Dodatek č. 3 ke Smlouvě o dílo č. 0022/0/OPRI/20
uzavřený podle ustanovení § 2586 a násl. zákona č. 89/2012 Sb., občanský zákoník,
v platném znění (dále jen „občanský zákoník“)

ZŠ Nepomuckého, zateplení objektu a výměna oken

Souhrnný přehled změnových listů

Podklad pro Dodatek č. 3

Ochrana proti holubům

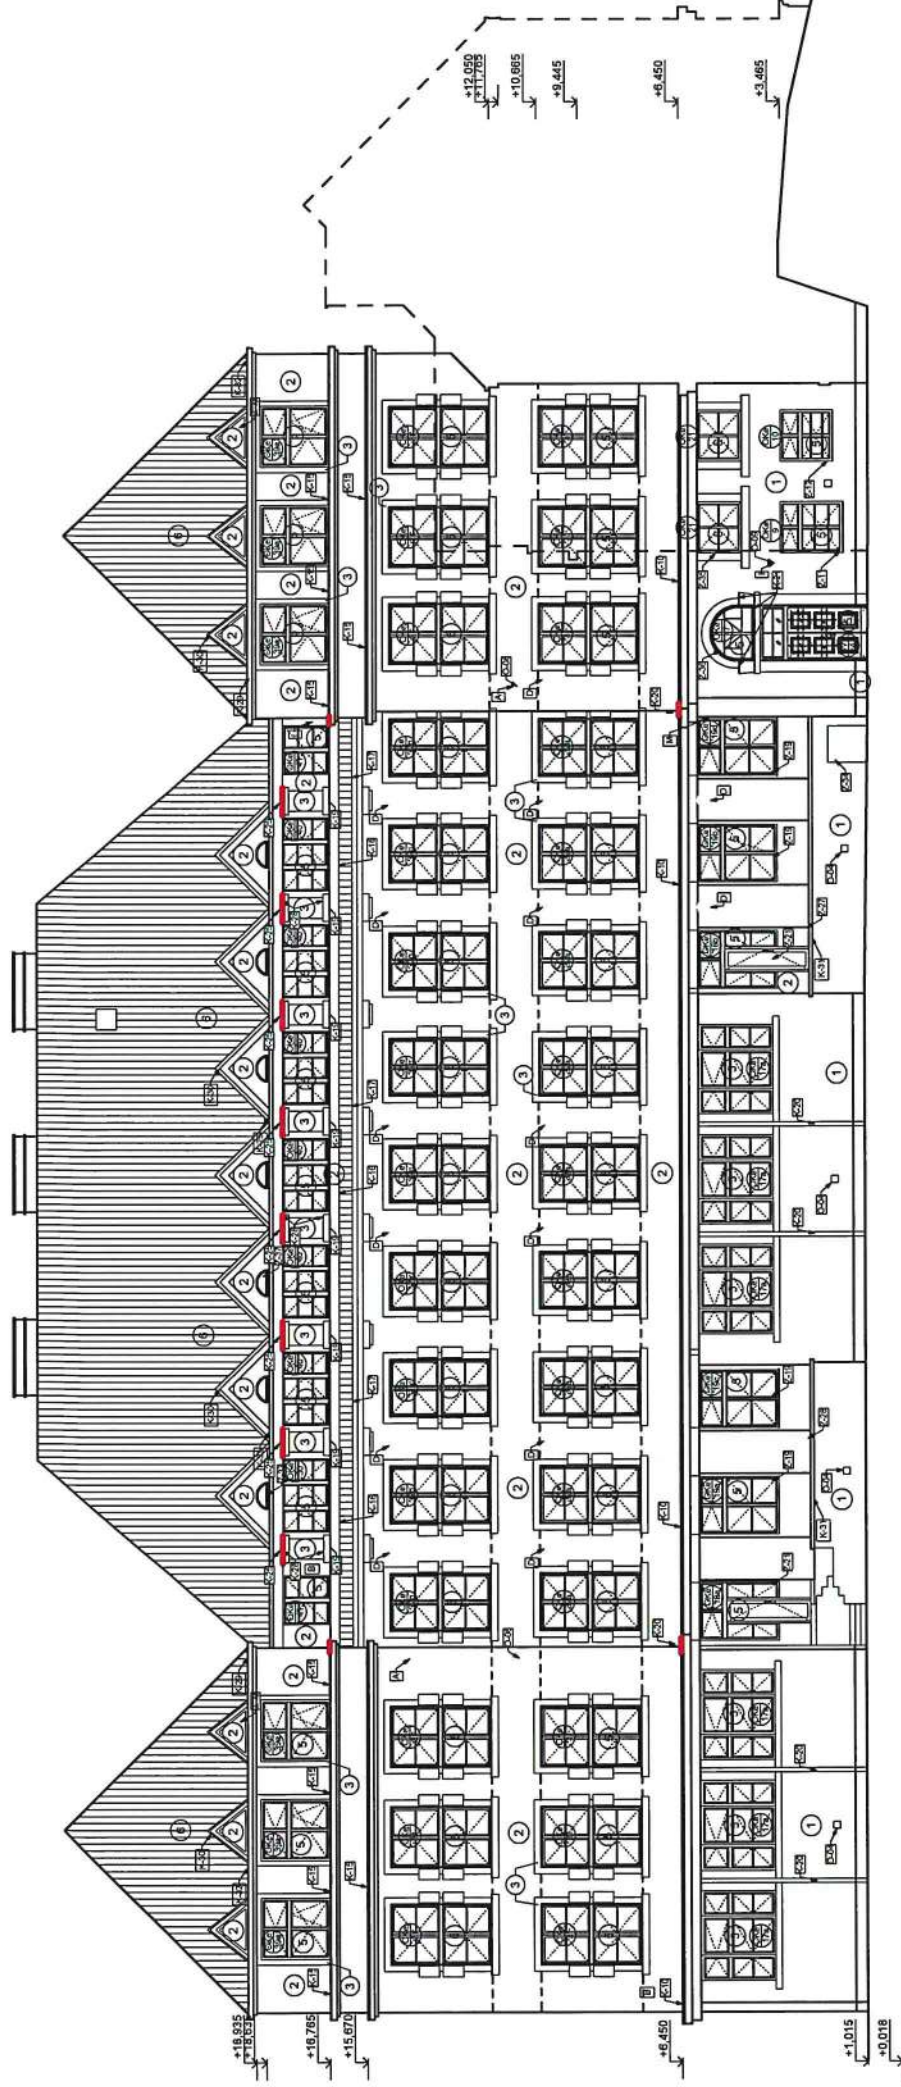
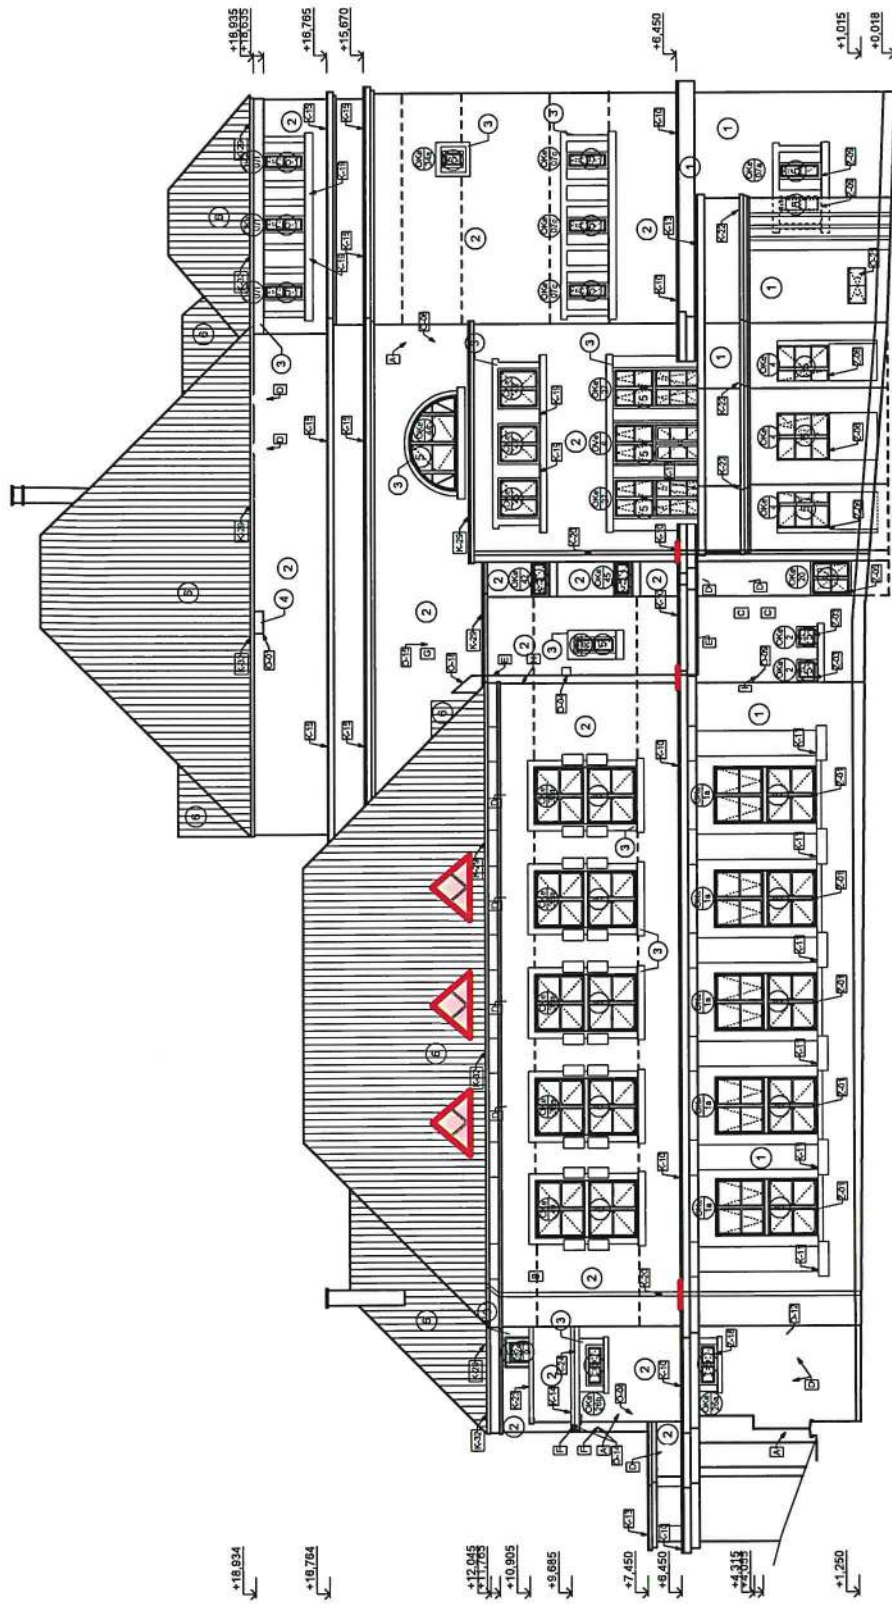
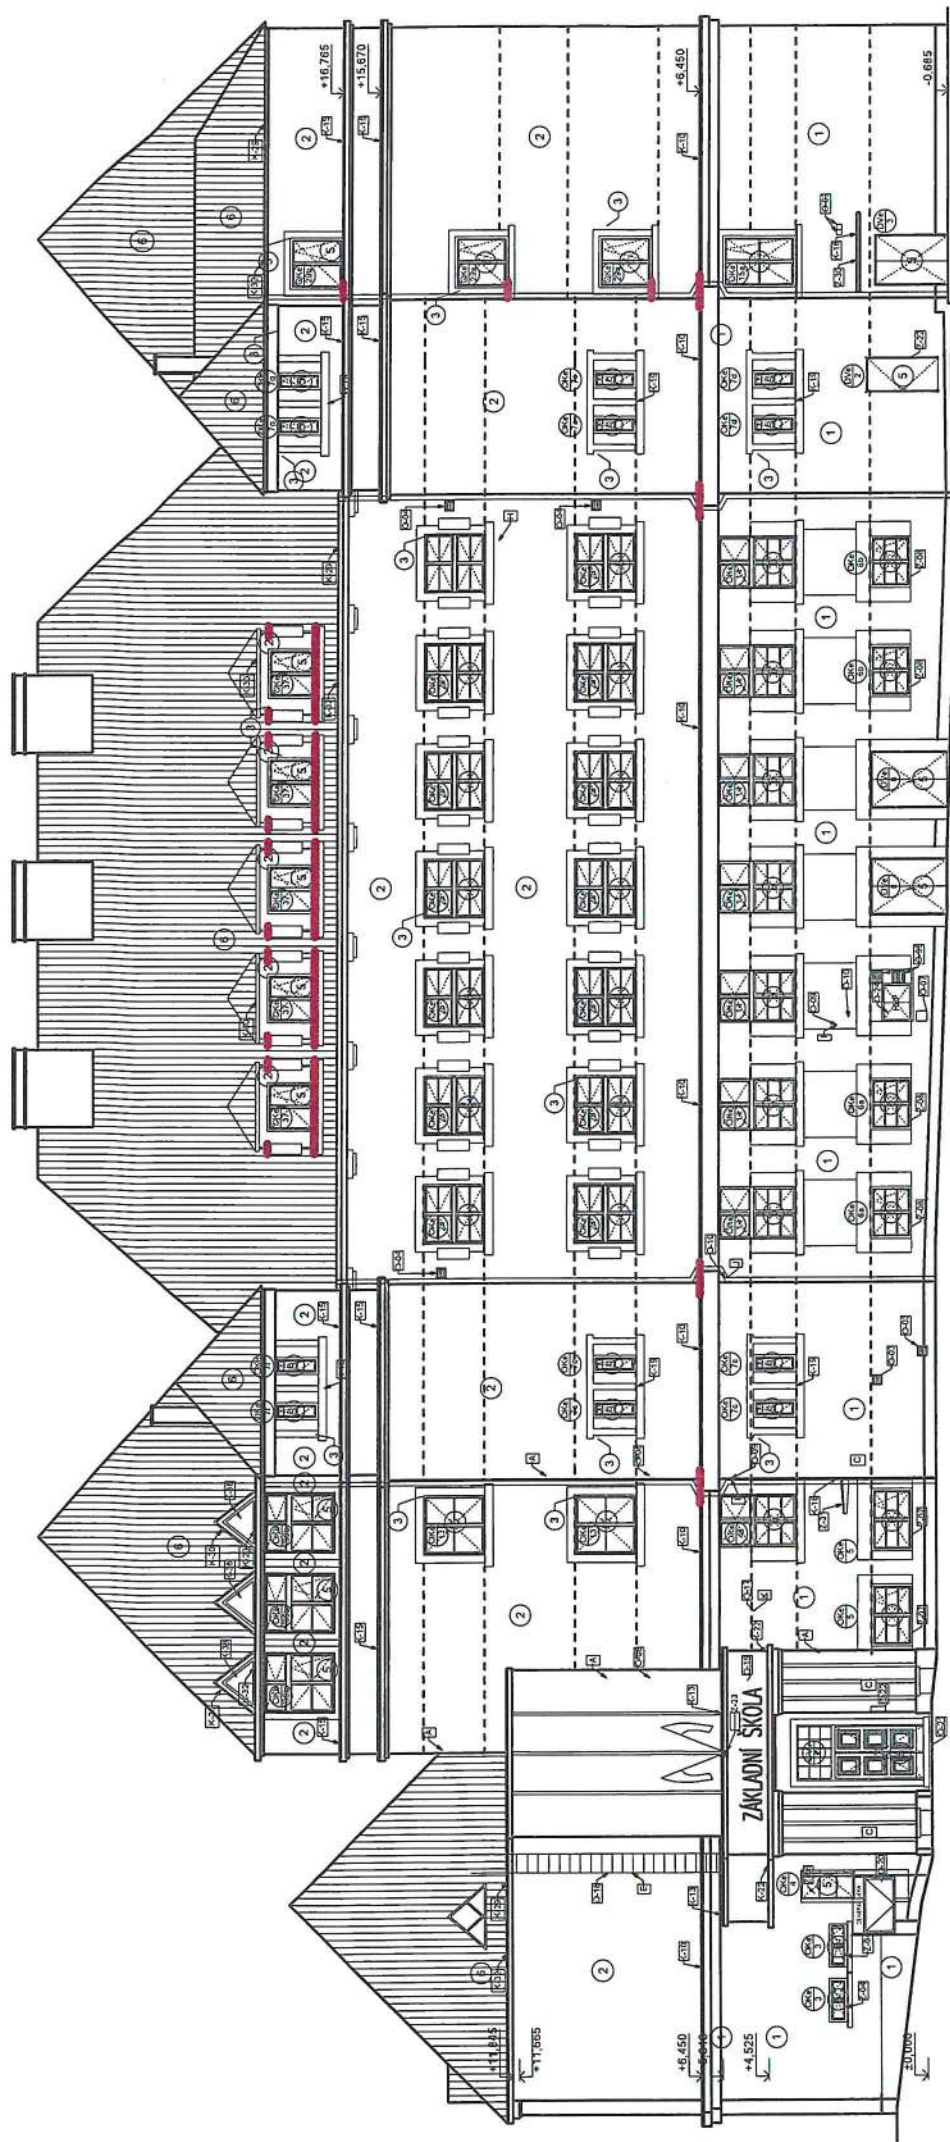
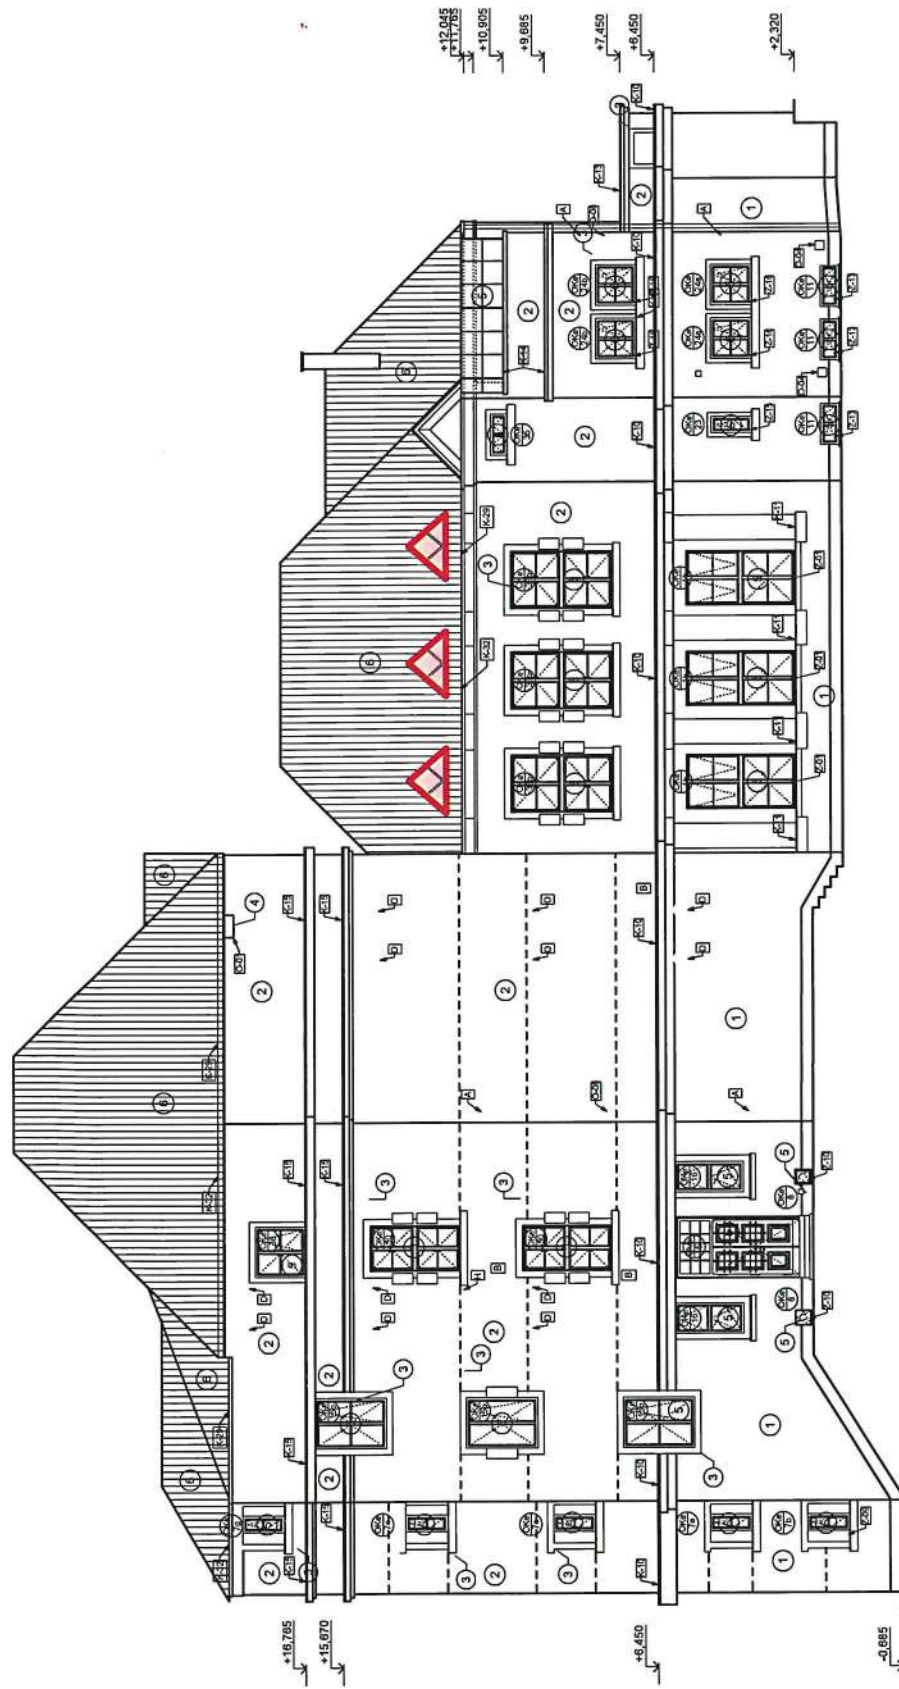
Stavební oddíl: Architektonicko stavební	Část: Ostatní a doplňkové konstrukce																
Popis změny: Po projednání s uživatelem byly doplněny ochrany proti holubům (ochranné sítě, hrotový systém).																	
Zdůvodnění změny: Po projednání s uživatelem byly doplněny ochrany proti holubům (ochranné sítě, hrotový systém).																	
Posouzení změny - autorský dozor projektanta: AD souhlasí.																	
Posouzení změny - technický dozor SOUHLASÍM																	
Dopady:

Stínící technika (revize)

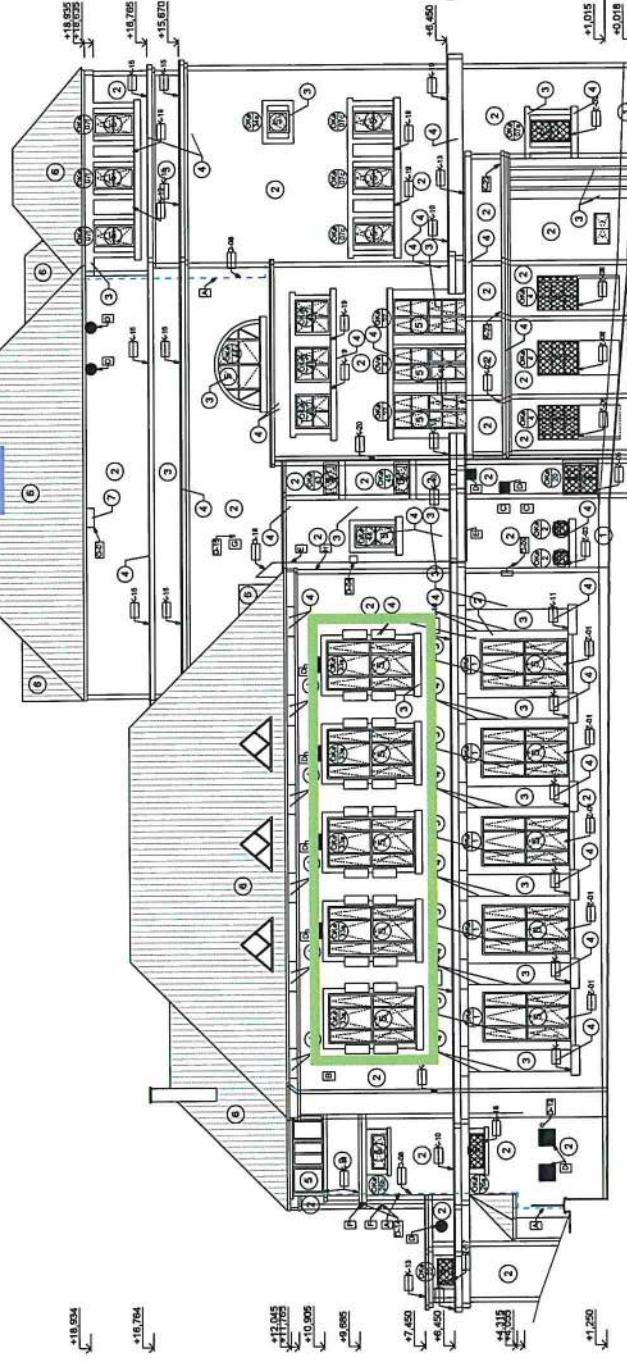
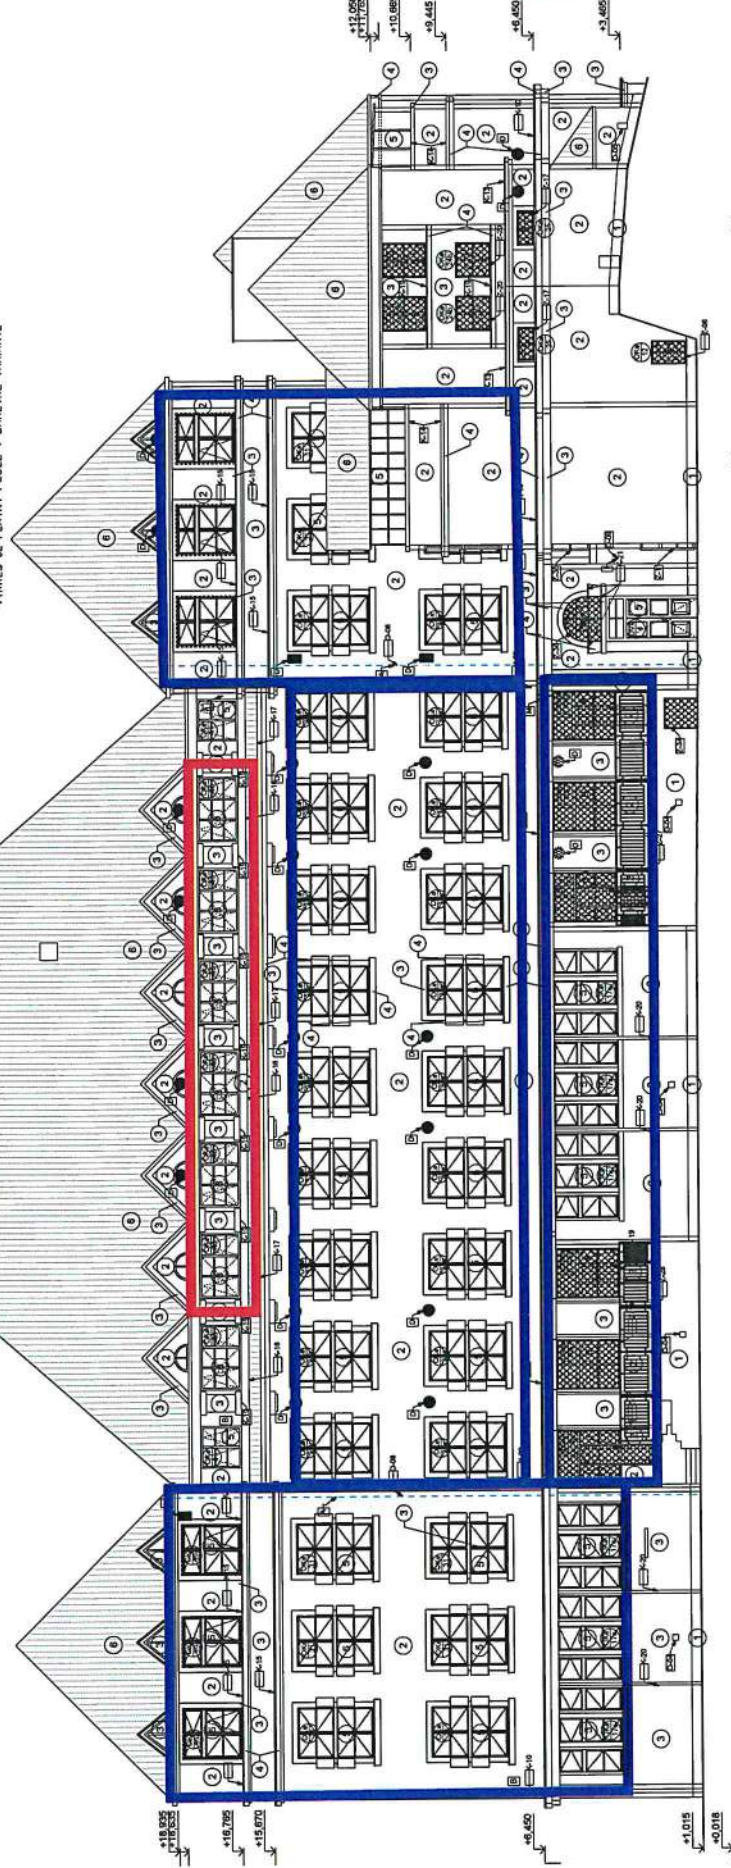
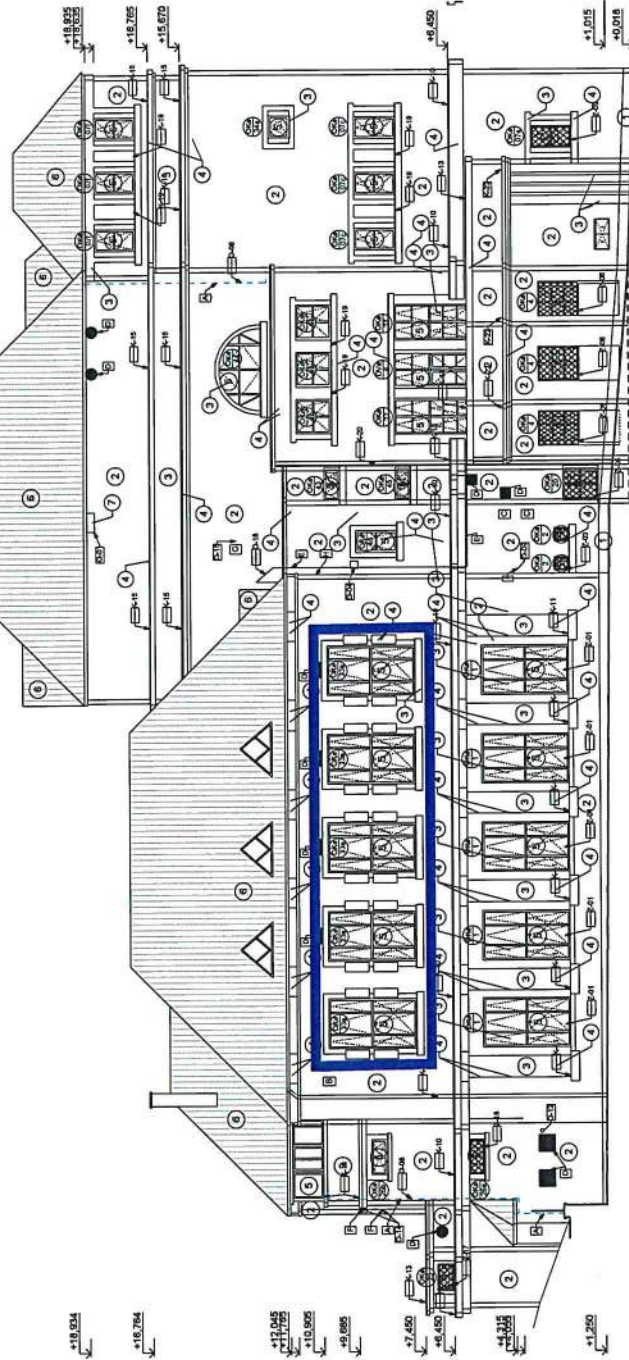
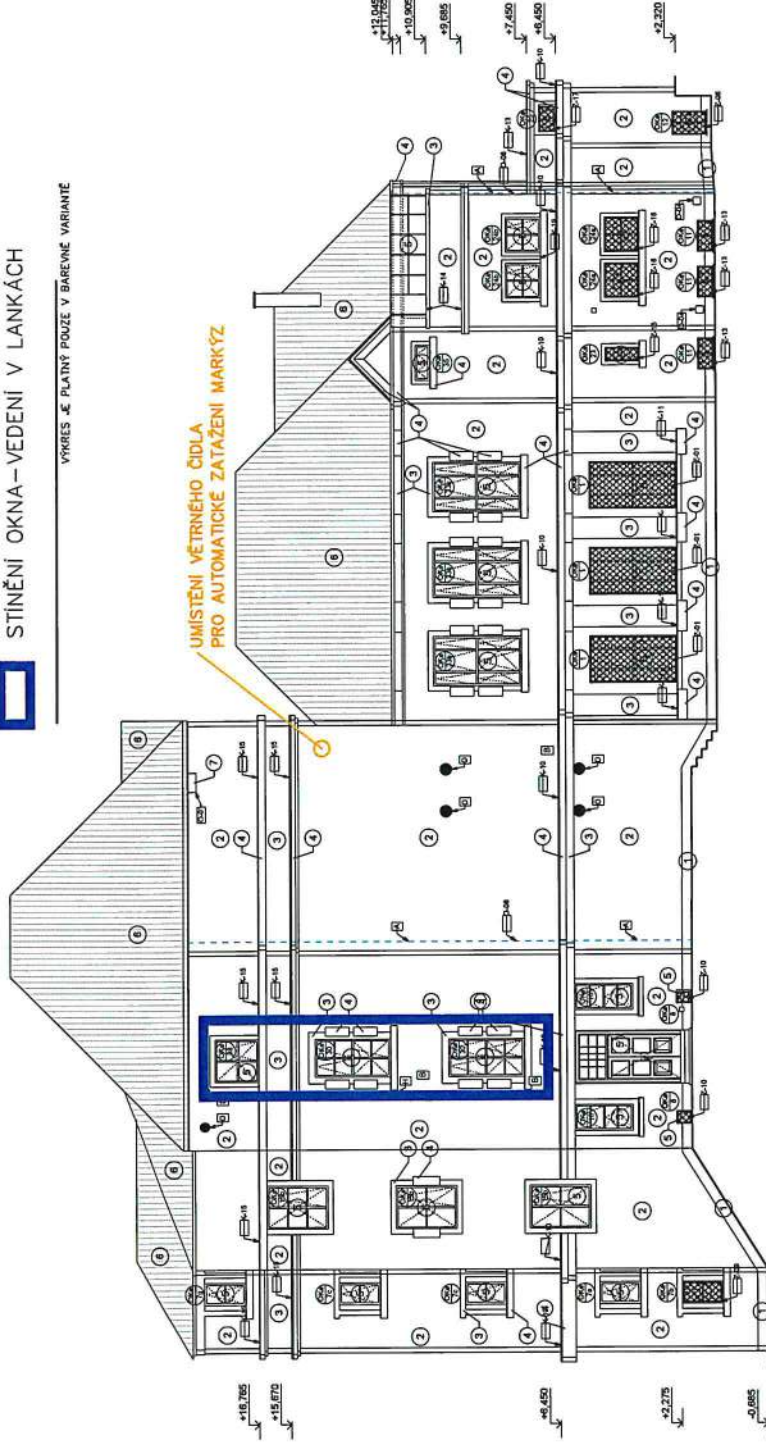
Stavební oddíl:	Architektonicko stavební	Část:	Truhlářské konstrukce																
Popis změny: Byla provedena revize stínící techniky architektem, schváleno uživatelem. Byly upraveny počty a pozice výrobků.																			
Zdůvodnění změny: Upraveny počty a pozice výrobků stínící techniky.																			
Posouzení změny - autorský dozor projektanta: AD souhlasí s realizací.																			
Posouzení změny - technický doz 																			
Dopady:
